Oggetto : Trasmissione della Dgr n°XI/500 del 2 agosto 2018 relativa al progetto di "Aeroporto di Milano Linate-Master Plan 2015-2030" nei comuni di Milano, Segrate e Peschiera Borromeo (Mi).[Rif.N182]

ESPRESSIONE DEL PARERE AL MINISTERO DELL'AMBIENTE E DELLA TUTELA DEL TERRITORIO E DEL MARE IN MERITO AL PROGETTO DI "AEROPORTO DI MILANO LINATE – MASTER PLAN 2015-2030 NEI COMUNI DI MILANO, SEGRATE E PESCHIERA BORROMEO (MI)". PROPONENTE: ENAC. ENTE NAZIONALE AVIAZIONE CIVILE. MANIFESTAZIONE DELLA VOLONTÀ REGIONALE SULL'INTESA STATO REGIONE AI SENSI DEL DPR 383/1994 - (DI CONCERTO CON L'ASSESSORE FORONI)

“Aeroporto di Milano Linate -Masterplan 2015-2030”

RELAZIONE ISTRUTTORIA

Fig. 1: Configurazione fisica e funzionale aeroportuale di progetto (Fonte: Masterplan)

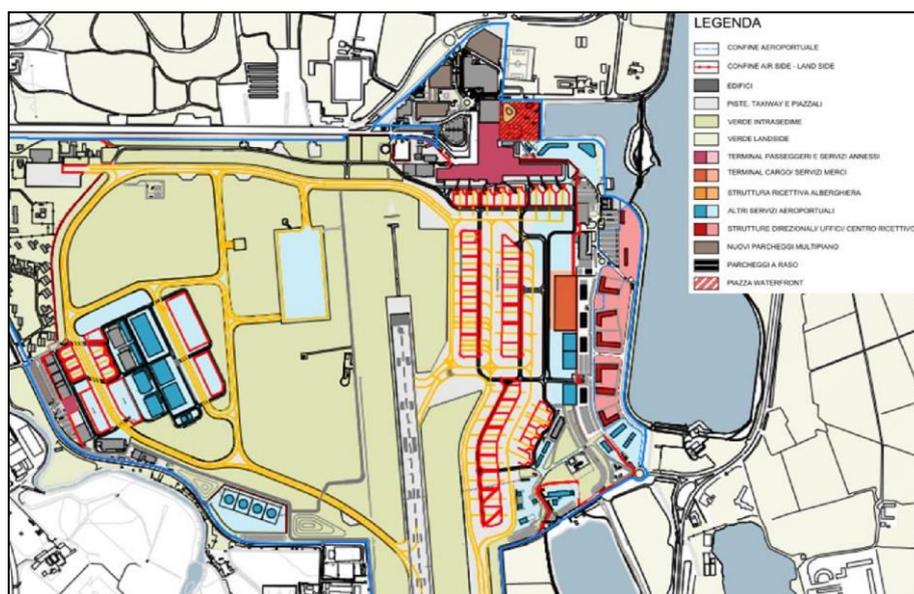
Gli interventi previsti dal Masterplan (vedi fig.1) affrontano differenti sistemi funzionali e diverse opere, di seguito brevemente richiamati (per una migliore definizione si rimanda agli elaborati di progetto)¹:
